## Réponses du Transporteur à la demande de renseignements numéro 3 de la Régie de l'énergie (« Régie »)

DEMANDE DE RENSEIGNEMENTS N° 3 DE LA RÉGIE DE L'ÉNERGIE (LA RÉGIE) RELATIVE AU REMPLACEMENT DES TRANSFORMATEURS DE PUISSANCE À 735-315 kV AU POSTE DE LA MANICOUAGAN

Figure R2.1 Écoulement de puissance représentant la capacité de transformation en hiver au poste de la Manicouagan

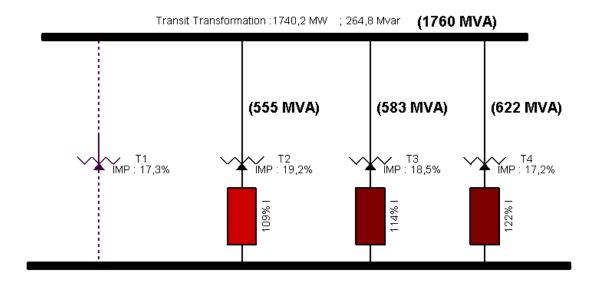
Pour obtenir une capacité de transformation évaluée à 1 760 MVA en hiver, le facteur de surcharge de 122 % a dû être appliqué à une valeur de référence de 1 443 MVA. Veuillez expliquer à quoi correspond cette dernière valeur.

Le Transporteur précise qu'il est erroné d'affirmer que le facteur de surcharge de 122 % a été appliqué à une valeur de référence de 1 443 MVA. Le facteur de surcharge de 122 % est appliqué directement à la capacité d'un transformateur de 510 MVA (510 MVA x 122 % = 622 MVA).

Le Transporteur réitère que la capacité de transformation est déterminée à partir d'un écoulement de puissance et tient compte du premier transformateur qui surcharge lors de l'indisponibilité d'un transformateur. Il précise aussi que les valeurs d'impédance des transformateurs sont différentes.

La figure R2.1 illustre l'écoulement de puissance représentant la capacité de transformation en hiver évaluée à 1 760 MVA au poste de la Manicouagan. Un seul transformateur transite 622 MVA, soit le transformateur qui a l'impédance la plus faible (17,2 % au T4 sur la figure). Lorsque le premier transformateur surcharge, le transit circulant dans les deux autres transformateurs (T2 et T3) est de 1 138 MVA. La valeur de capacité de transformation de 1 760 MVA a été obtenue en additionnant la surcharge du premier transformateur (622 MVA) et le transit circulant dans les deux autres transformateurs (1 138 MVA).
